SERVICEBREV NR.: _____ 7

DATO: _____ 27 februar 1950

Amerikanske Ford
personvogne
(Afsn Géarkasse)
Servicebrev nr 7

Fig 1 - Oliefiltrets nye anbringelse

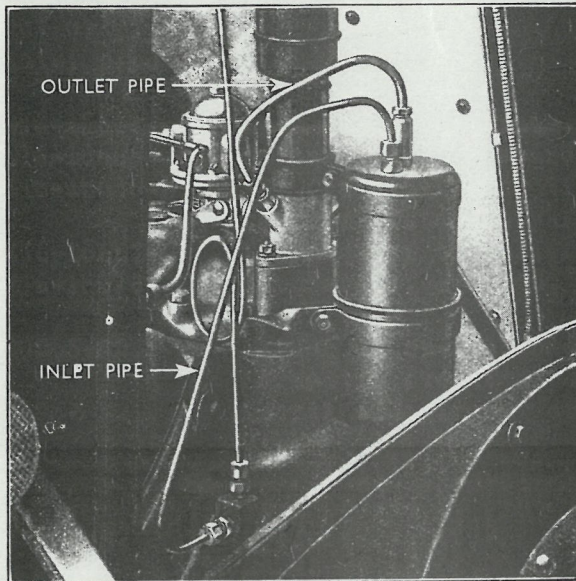
Motorens oliefilter er i den nuværende produktion anbragt bag oliepåfyldningsrøret, således at udskiftning lettes.

Fig 1 viser filteret i denne stilling set fra førerhuset, hvor forbrættet er fjernet.

Fig 1 - Oliestandsmåler til engelsk 85 hk V-8 motor

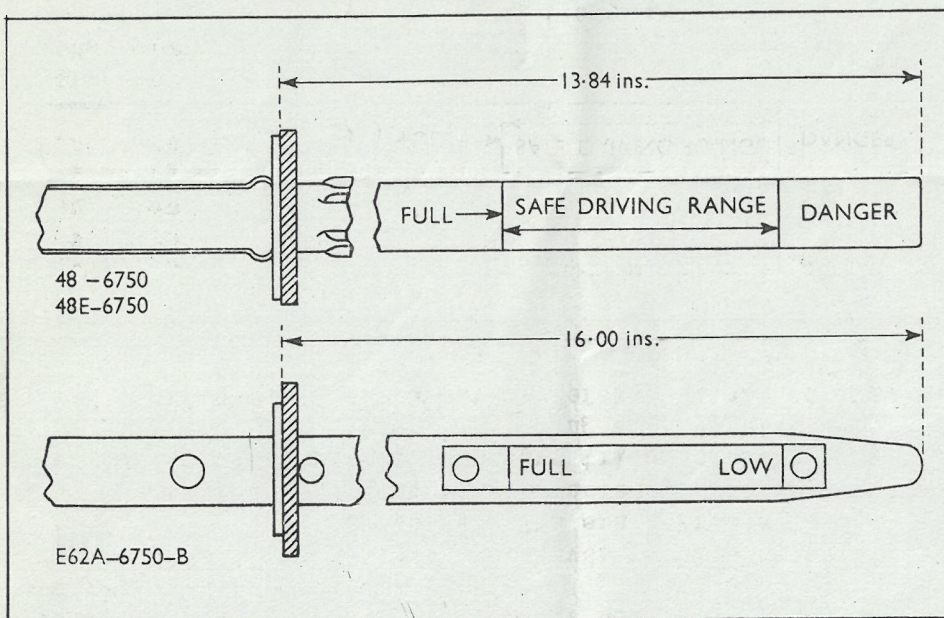
Vi er blevet gjort opmærksom på forskellige tilfælde af motorvanskeligheder, der skyldtes manglende smøring, der var opstået som følge af, at der har været brugt en beskadiget oliestandsmåler.

Det viste sig, at stopskiven på oliestandsmåleren havde løsnet sig og flyttet sig fra sin korrekte plads.

Til Deres orientering er nedenstående en tegning af en oliestandsmåler med stopskive til engelsk 85 hk V-8 motor. Stopskivens korrekte stilling er opgivet således, at De vil kunne reparere eventuel defekte oliestandsmålere.

Fig 2 - Den udvendige stiver på plads

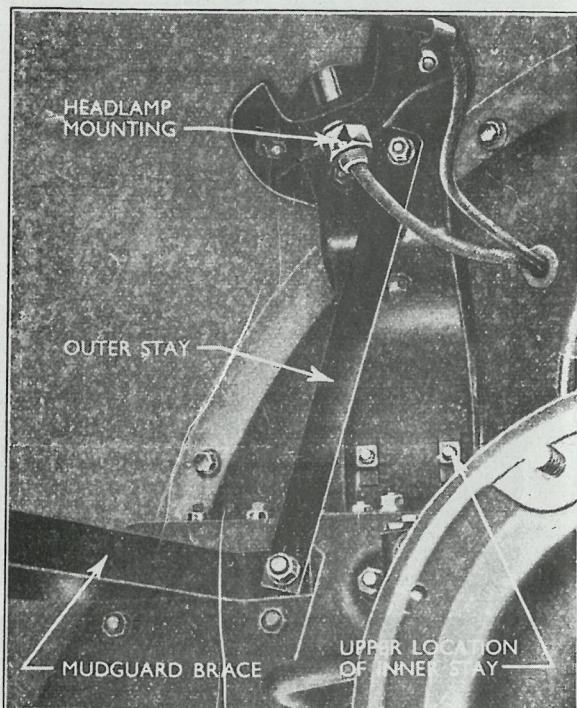
Fig 2 viser en stiver E62A-16081 i stilling under den venstre forskærm. Den øverste ende af stiveren er fastgjort til den bageste af de to skruer foroven på skærmkonsollen lige under forlygten. Den nederste ende er fastgjort til den bageste af de skruer, der holder skærnkanten til sidevangen.

Skrue den ende af stiveren med det aflange hul til den bageste møtrik på den nederste ende af skærmkonsollen. Denne møtrik er vist i fig 2. Den anden ende af stiveren kan da fastgøres foroven på den forreste flange på den forreste tværvange, der er boret som nævnt. Stiveren fastgøres med en skrue, nr 20367-S2, fjederskive og møtrik.

Fig 3 - Indvendig stiver på plads

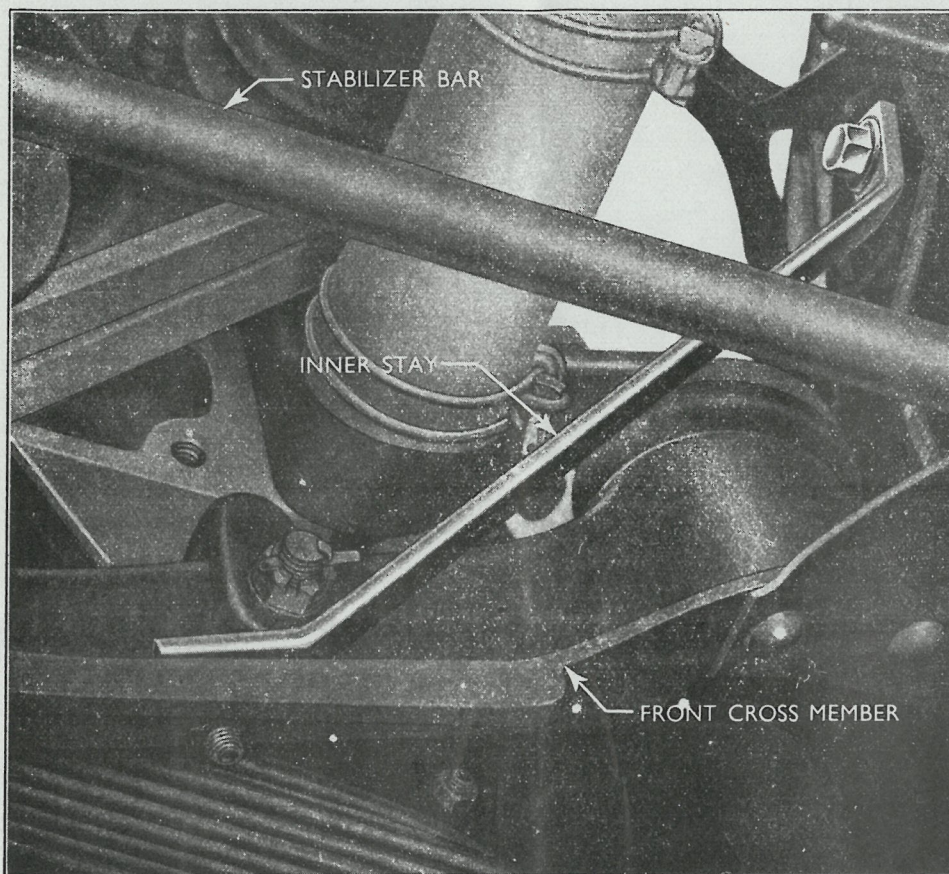
For at sætte den anden stiver i, E62A-16214/5, er det nødvendigt at bore den forreste flange på den forreste tværvange, som vist i fig 3.

OLIEPÅFYLDNINGS-
RØR
Thames
(Afsn. Motor)
Servicebrev nr 13

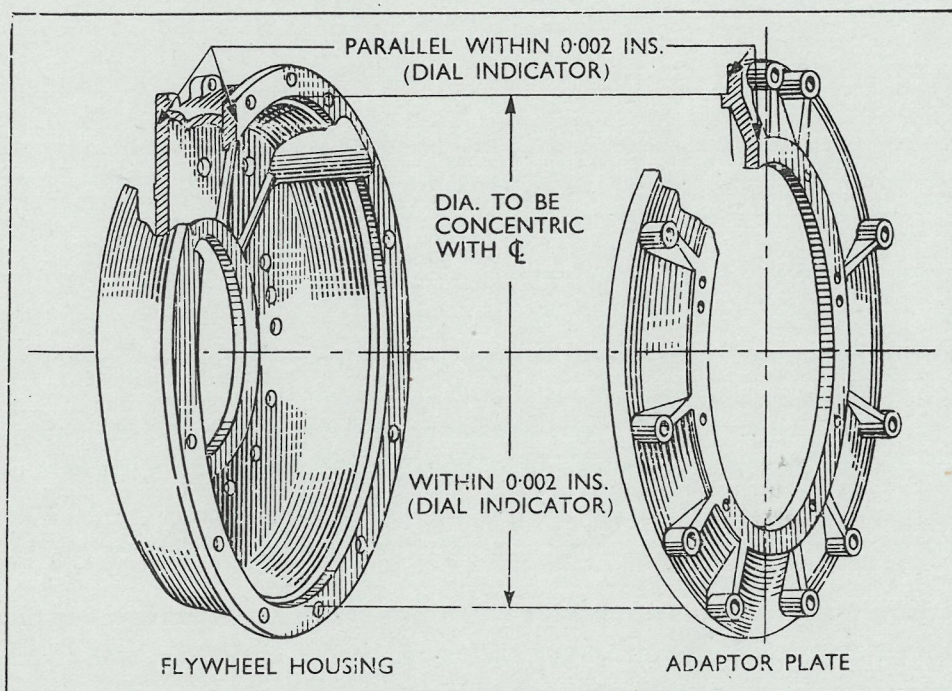
I den nuværende produktion af Thames lastvogne bliver der monteret et længere oliepåfyldningsrør for at lette påfyldningen af olie.

Det længere rør kan monteres på Thames lastvogne, der er i brug, såfremt oliefiltret er monteret bag benzinpumpens afstandsstykke som vist i servicebrev nr 11.

Røret er en komplet fornyelse. Når det er monteret, har det hældning mod vognens venstre side. Dets afstivning sker gennem oliefiltrets faste spændebånd og den lille konsol på røret.

Fig 1 - Flytning af bageste tværvange

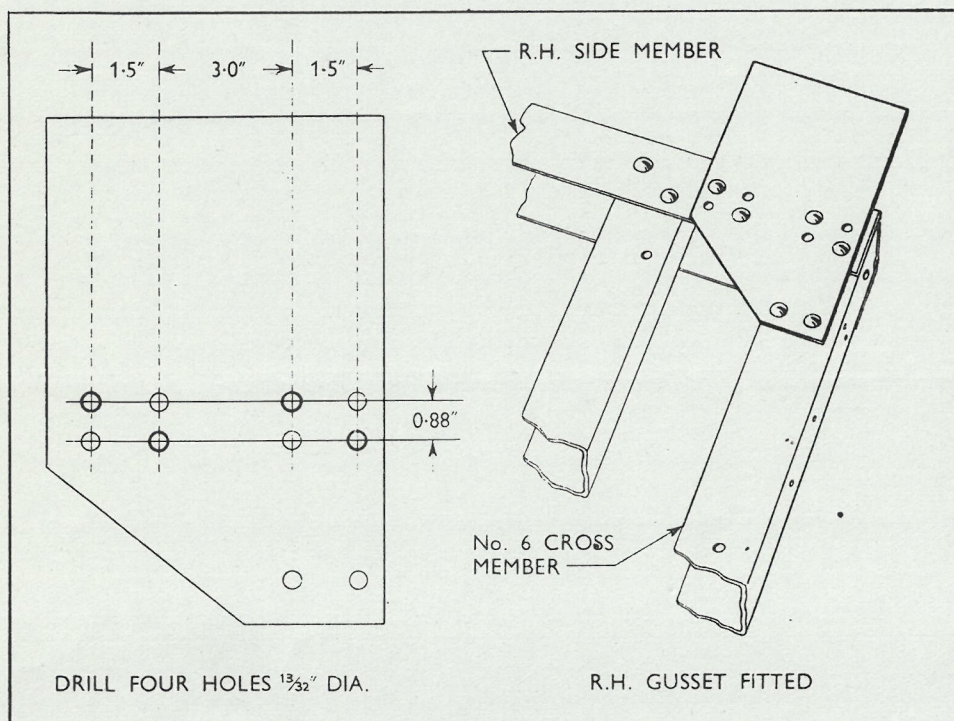
Da det er sket, at konsollen til bagfjederens hængeled på Thames lastvogne med tippelad er knækket under meget hård belastning, er der fremstillet en forstærket konsol. Denne konsol kendes på den større godstykkelse og på den ekstra ribbe.

Hvis det skønnes nødvendigt at montere disse konsoller, må den bageste tværvange flyttes ud til den yderste ende af sidevangen som vist i fig 1, og iøvrigt må følgende fremgangsmåde anvendes:

3. Bør nye huller i laskepladerne som vist til venstre i fig 1. Den venstre kan nu anvendes til højre side og omvendt.
4. Indsæt bageste tværvange, så kroppladen flugter med bagkanten af sidevangerne og hullerne flugter med de huller i sidevangen, der før blev brugt til montering af konsollerne.

5. Sæt laskepladerne på som vist til højre i fig 1. Endvidere monteres konsollerne, og delene fastholdes med passende skruer, medens de fastnagles.
6. Foretag en varmnitning på de 26 steder og kontroller med en søger, at der ikke findes sprækker mellem de sammennittede dele.

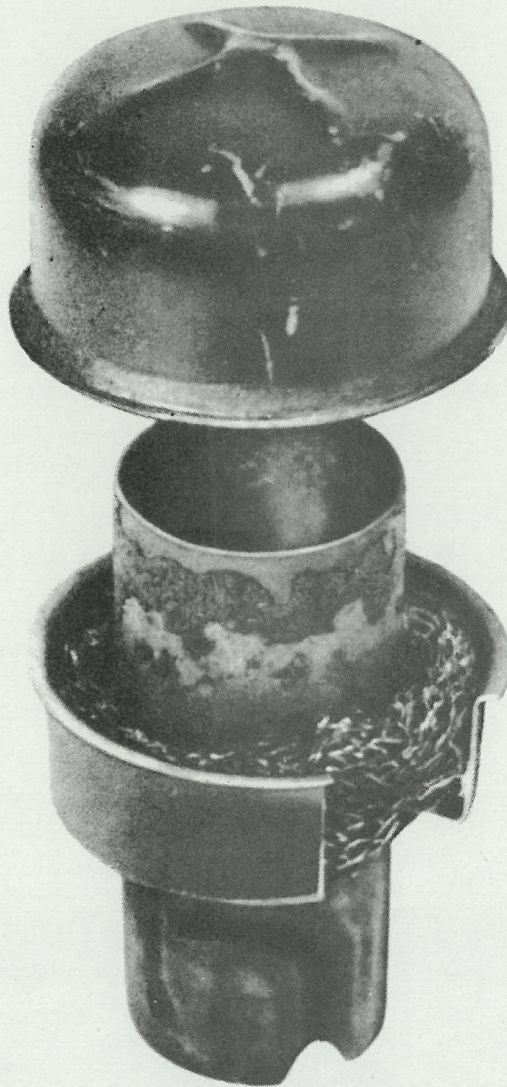
Den hætte, der er vist i illustrationen, stammer fra en motor, der havde været passet forskriftsmæssigt, for så vidt angår skiftning af motorolie, men man havde ved hver olie-skiftning glemt, at hættens skulde have været efterset. Følgelig var filtermaterialet blevet fuldstændig tilstoppet med koks og andre fremmedlegemer, hvilket udelukkede motorens normale ventilation; ved nærmere eftersyn viste det sig, at filtermaterialet var fuldkommen uanvendeligt.

For at man kan sikre sig, at luftrenseren og den nævnte hætte bliver passet ordentligt, må eftersynet ændres fra "hver 8000km" til "hver 1500 km" på alle engelske lastvogne med 85 hk motor. Vi beder Dem sørge for, at en tilsvarende rettelse bliver foretaget i alle håndbøger, smøreplakater og andre noter, som De har angående smøring etc.
